Avis délibéré de la mission régionale d'autorité environnementale de Bretagne sur le projet d'augmentation de capacité de l'usine Nobel Sport à Pont-de-Buis-lès-Quimerch (29)

n°023288/GUNENV

Figure 2 : Plan d'implantation des bâtiments à créer (source : étude d'impact)

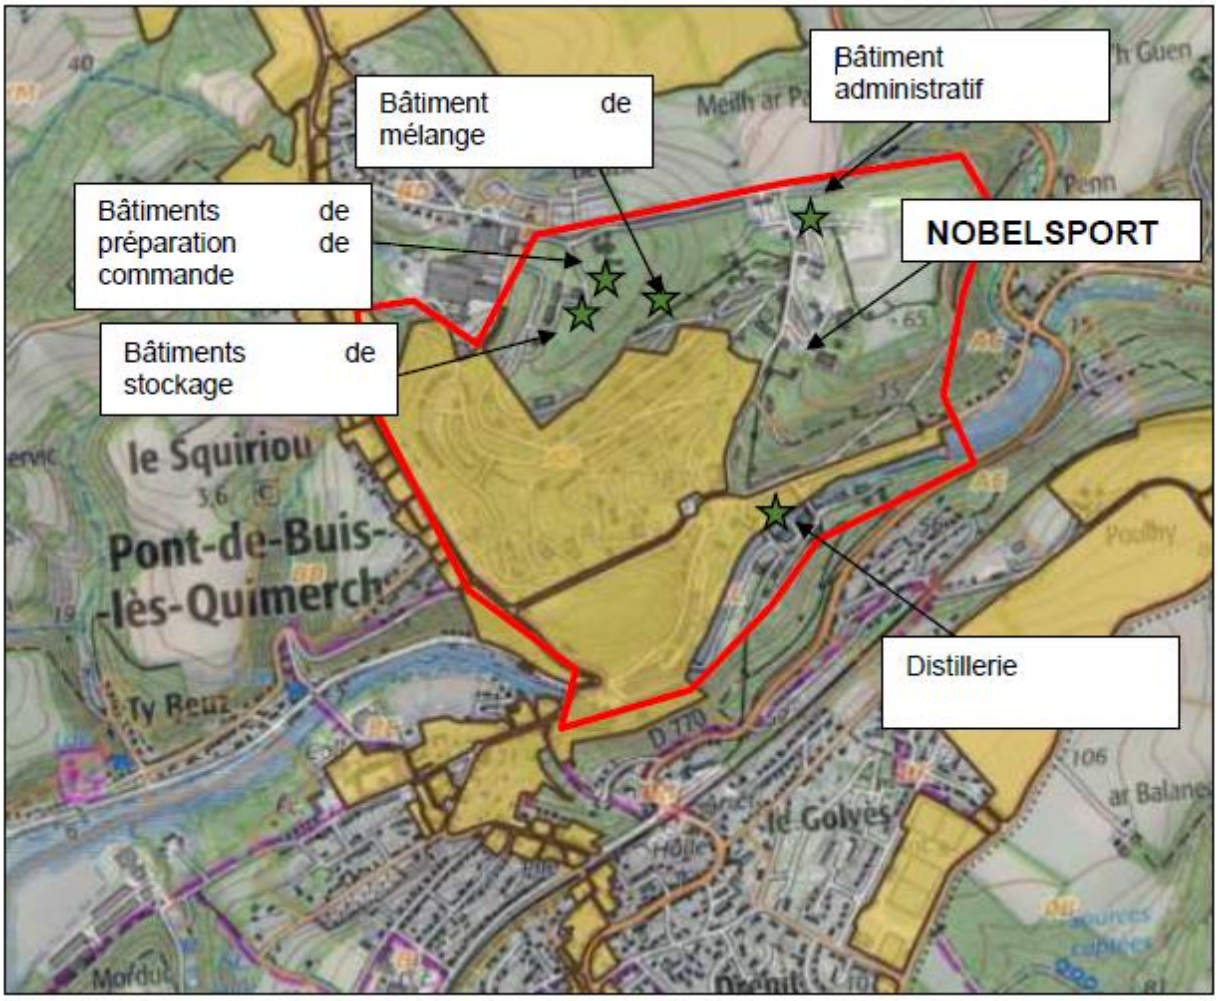
En revanche, aucune réflexion n'est présentée en ce qui concerne l'implantation des bâtiments sur le site (malgré des enjeux en matière de nuisances, de risques ou de défrichement).

Figure 3 : Cycles de l'eau actuel et futur (source : étude d'impact)

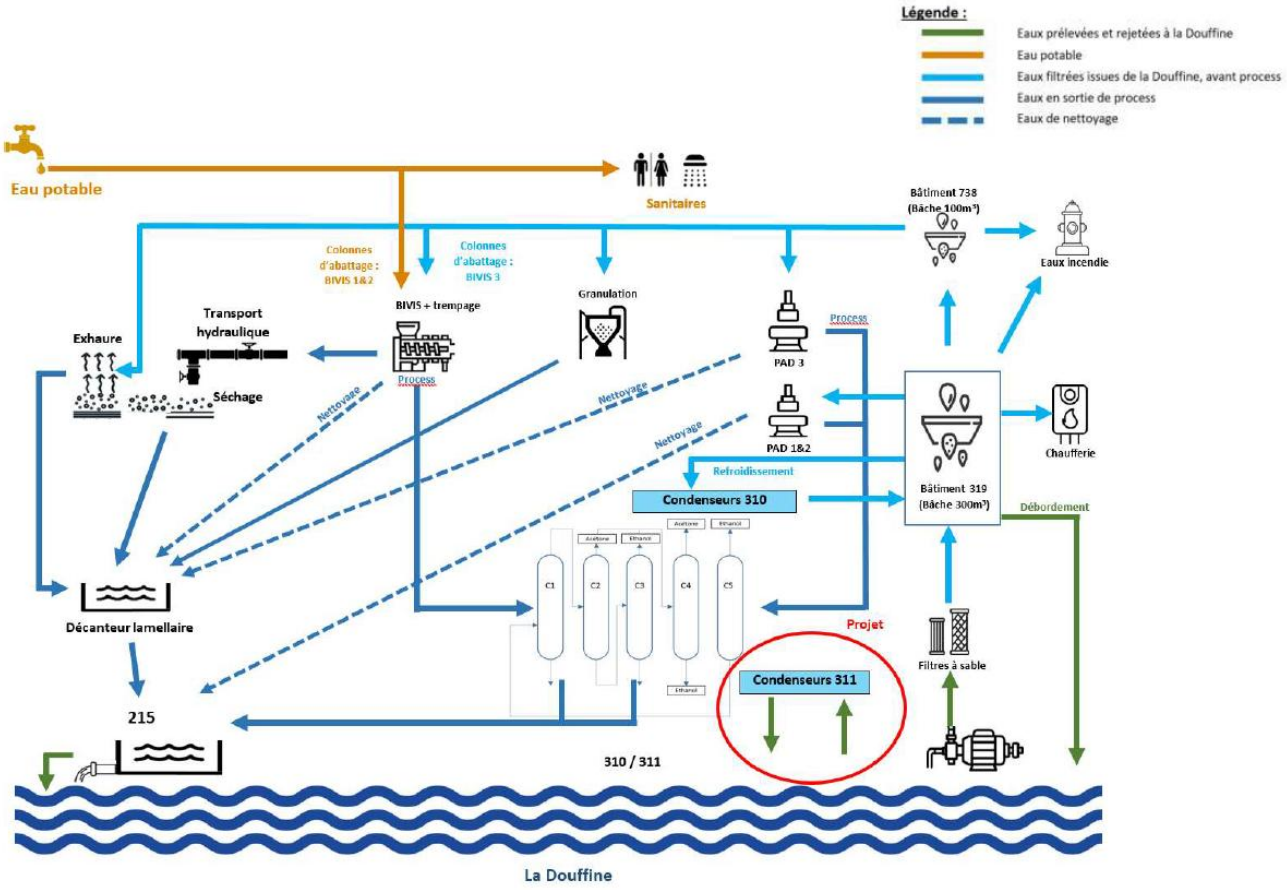
[12] *Un doute subsiste sur le devenir des eaux traitées par la nouvelle distillerie (bâtiment 311 sur la figure 3), qui pourraient rejoindre directement le décanteur final, comme c'était le cas avec l'ancienne distillerie (bâtiment 310).*

L'ancienne distillerie disposait d'un circuit de refroidissement par eau, branché directement en entrée et en retour sur la bâche de stockage des eaux de process (cf. figure 3), pour un débit de 120 m³/h. La nouvelle unité demande un débit plus élevé, de 350 m³/h, qui ne permet pas de se brancher sur le réseau des eaux industrielles. Un nouveau circuit de refroidissement avec pompage et rejet dans l'étang sera donc mis en œuvre. Ce circuit servira à refroidir un second circuit, fermé, d'eau glycolée, qui lui-même assurera le refroidissement des colonnes de distillation. Un système de sécurité permet d'assurer que l'eau du circuit de refroidissement ne soit pas en contact, même accidentel, avec des substances polluantes avant rejet. Par ailleurs, le fait que le rejet et le pompage soient réalisés dans l'étang en flux continu rend le dispositif transparent du point de vue quantitatif.
